IMPIANTO AGRIVOLTAICO "SAN PANCRAZIO"			
Codice Pratica: Q45XP53	Nota interpretativa integrazioni	26/06/2024	Pagina 1 di 11

**Oggetto: [Codice Pratica: Q45XP53] SUN CO GREEN S.r.l. – VIA/PAUR – art. 27-bis del D. lgs 152/2006 e ss.mm.ii - Realizzazione ed esercizio di un impianto agrivoltaico in territorio di San Pancrazio Salentino (BR) della potenza 14.647,2 kWp.**

**Proponente: SUNCO SUN GREEN S.r.l.**

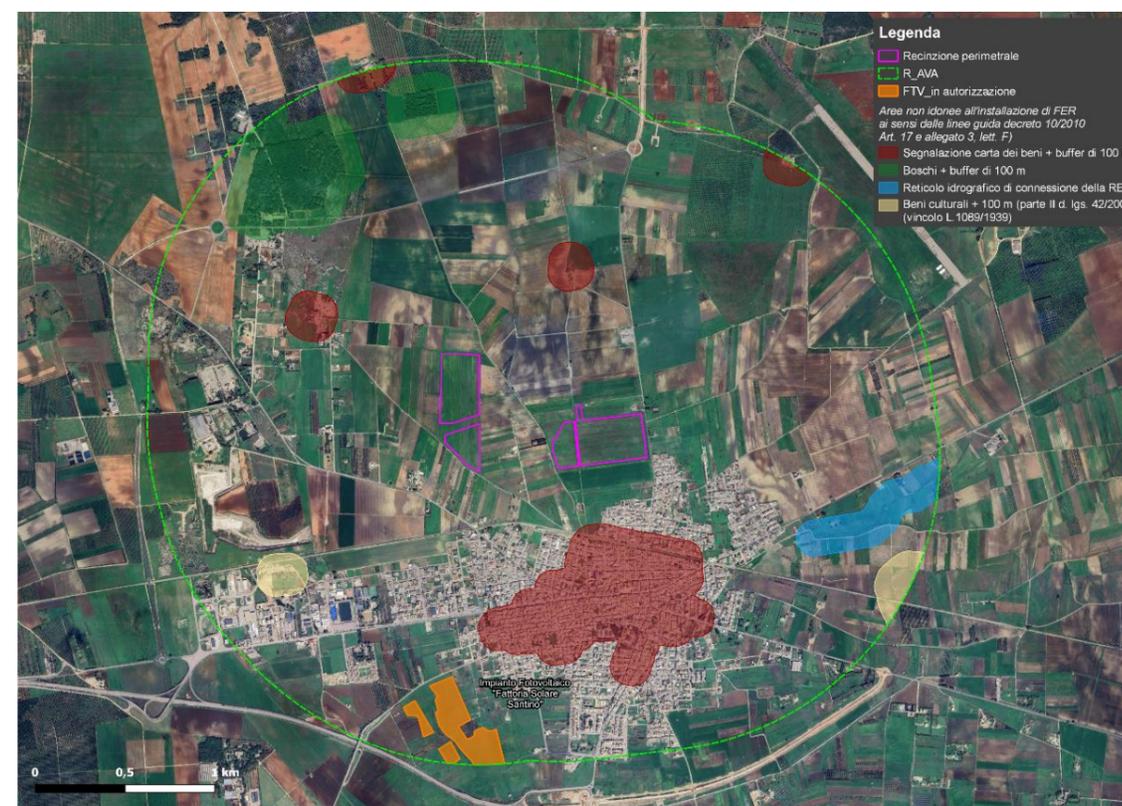
Nell'immagine di seguito rappresentata si riportano la perimetrazione del sito di impianto, dell'area di valutazione, delle aree non idonee e dell'impianto fotovoltaico "Fattoria Solare Santino" in autorizzazione.

Nel caso specifico, adottando un approccio di tipo conservativo, si è ritenuto di tracciare la superficie di un cerchio (rappresentativo dell'area di valutazione) dal baricentro di ciascuno dei due lotti di impianto. Ai fini del calcolo dell'AVA, sono state inoltre prese in considerazione le aree non idonee, di cui all'allegato 1 del RR n. 24 del 30 dicembre 2010, presenti all'interno dell'area di valutazione, di estensione totale pari a 1.710.231,65 m<sup>2</sup>.

$$AVA = \pi R_{AVA}^2 - \text{Aree non idonee} = \pi (1630,2)^2 - 1.710.231,65 \text{ m}^2 = 6.634.481,75 \text{ m}^2$$

$$IPC = 100 \times 100.519,2 \text{ m}^2 / 6.634.481,75 = 1,51\%^2$$

**L'IPC ottenuto risulta, quindi, al di sotto della soglia del 3%.**

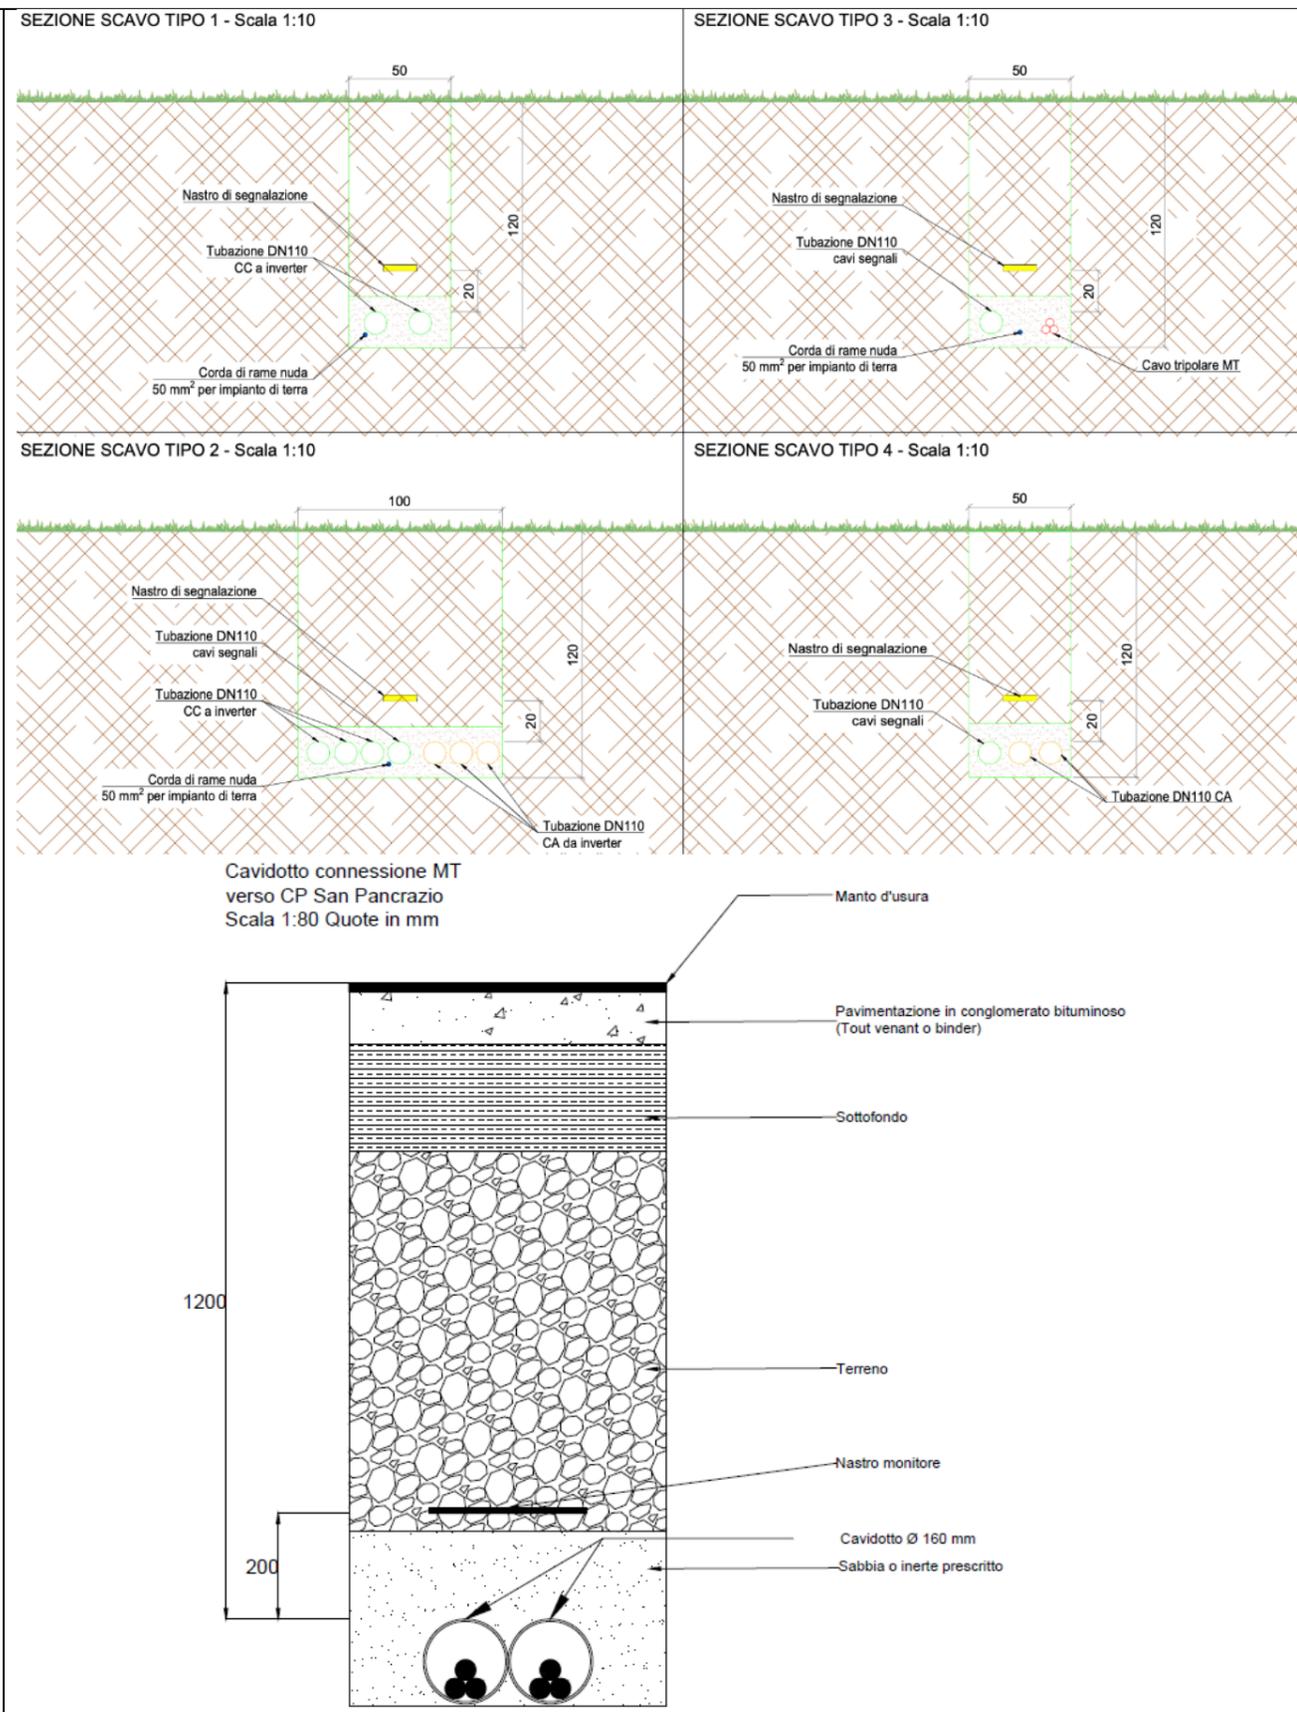
4. Non è stato relazionato in merito agli impatti ambientali relativi al cavidotto di connessione tra l'impianto e la stazione elettrica.

5. Il proponente a pag. 108 dello SIA ha dichiarato quanto segue: "Il cavidotto di connessione, lungo il suo percorso, attraversa le seguenti aree:

Il proponente non ha sufficientemente relazionato sugli impatti ambientali in merito a tali criticità.

**NOTA 4.** In riferimento alle [richieste 4 e 5](#) (che verranno qui trattate in modo congiunto in ragione della simile tematica sollevata), si rappresenta come la soluzione tecnica di connessione (cfr. STMG e-distribuzione codici di rintracciabilità 346796306 e 347142914) preveda una connessione in Media Tensione alla rete a 20 kV con collegamento diretto in antenna alla Cabina Primaria (esistente) 150/20 kV "San Pancrazio" senza la necessità di realizzare nuove opere AT (se non interventi di potenziamento/miglioramento della rete locale esistente a rafforzamento di comparto). Il tracciato del cavidotto proposto in autorizzazione, pertanto, riprende in modo pedissequo l'ipotesi formulata da e-Distribuzione. Dall'analisi vincolistica e dalla consultazione dei diversi Piani di tutela e valorizzazione ambientale/territoriale non emergono situazioni di criticità sul percorso, ma semplici elementi da attenzionare ai fini di una corretta progettazione nel rispetto del territorio (Cfr. Elaborato VIA02 – "Studio di impatto ambientale", Par. 5.1 e Par. 5.2; elaborato VIA04 – "Inquadramento vincolistico). Al netto di quanto sopra, la Società Proponente resta aperta nel valutare, dietro opportune indicazioni argomentate, soluzioni migliorative al tracciato utili a superare elementi puntuali d'impatto che dovessero emergere in sede di procedimento.

Fatta questa doverosa premessa, come più volte specificato nello SIA (Elaborato VIA02), il cavidotto di connessione sarà posizionato, per tutto il suo tracciato, in soluzione interrata lungo le sedi stradali esistenti, ad eccezione di due brevi tratti sotto terreno naturale (nei pressi delle cabine di consegna). Il dettaglio tipologico delle diverse sezioni di posa su terreno naturale viene ripreso all'interno del Par. 6.2.1.6 dello SIA (Elaborato VIA02), mentre il tipologico su strada viene mostrato all'interno delle tavole tecniche di layout generale del cavidotto (e.g. TAV04-TAV06) – qui riprese per comodità di consultazione.

#### ATTRAVERSAMENTO 2 CON TECNICA TOC - FERROVIA

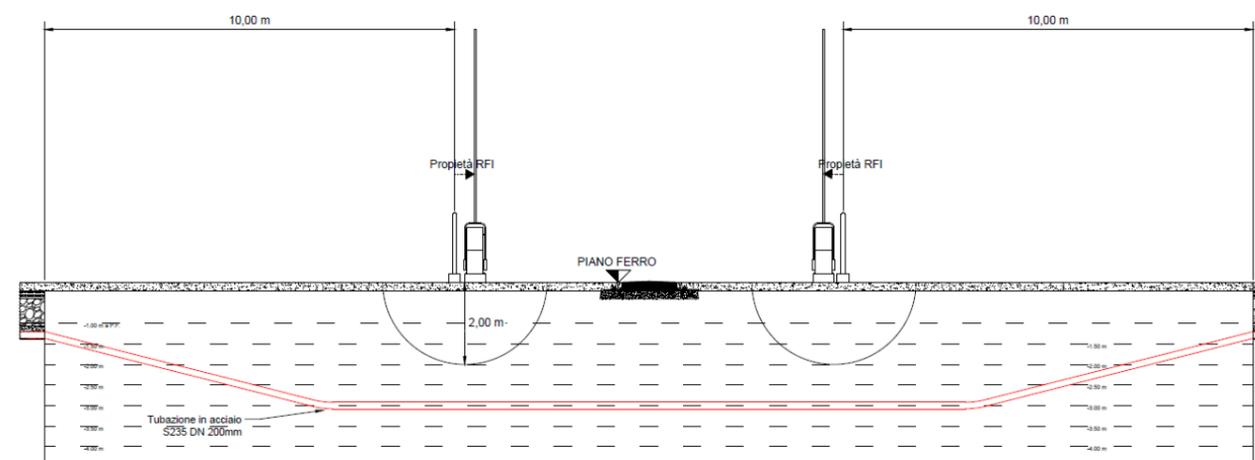
A tal riguardo, in corrispondenza dell'attraversamento del cavidotto di connessione con la linea ferroviaria Martina Franca - Lecce sarà previsto (in accordo con il Gestore di Rete) un sistema di passaggio di Trivellazione Orizzontale Controllata (i.e. T.O.C.)."

Circa la gestione delle interferenze - dovute all'intersecazione di strutture e infrastrutture esistenti lungo il tracciato -, tutti gli attraversamenti sono previsti (in accordo con il Gestore di Rete) tramite un sistema di passaggio in Trivellazione Orizzontale Controllata (i.e. T.O.C.). Tale soluzione consentirà di minimizzare le potenziali interferenze con le infrastrutture esistenti e annullare potenziali impatti visivi in quanto realizzata interamente in modalità sotterranea. Un dettaglio degli attraversamenti viene fornito nella Tav. 15 "interferenze cavidotto" che, oltre alla planimetria con indicazione degli attraversamenti, presenta anche le specifiche sezioni di attraversamento delle diverse infrastrutture interferite. Nel caso dell'attraversamento della linea ferroviaria Martina Franca – Lecce, per esempio, la sezione quotata agli atti (qui ripresa per semplicità di consultazione) presenta già tutti gli standard tipici richiesti dall'ente gestore, ovvero:

- distanza minima pari a 2 m in proiezione verticale dal piano del ferro all'estradosso superiore del tubo di protezione interrato;
- distanza minima pari a 2 m in proiezione orizzontale e verticale dalle casse di manovra del P.L. nonché dagli altri impianti fissi ferroviari qualora presenti;
- distanza minima pari a 10 m in proiezione orizzontale dalla più vicina rotaia per il posizionamento della macchina da trivellazione.

In sede di progettazione esecutiva, poi, si procederà alla definizione delle caratteristiche tecniche del tubo di protezione interrato (materiale, spessore, diametro, etc.) sapendo già, per esempio, che sarà verosimilmente necessario utilizzare una tubazione di protezione in acciaio di qualità S235 o (superiore) con spessore minimo di 4mm o, in alternativa, una tubazione di protezione PE 100 o (=80 Kg/cm<sup>2</sup>) del PN 25, procedendo ad una verifica di stabilità ai carichi ferroviari secondo gli standard di legge. Elementi che, tuttavia, non forniscono valore aggiunto in questa fase e rischierebbero di creare un'inutile complessità di progettazione (stante il livello definitivo richiesto, non esecutivo) e di analisi.
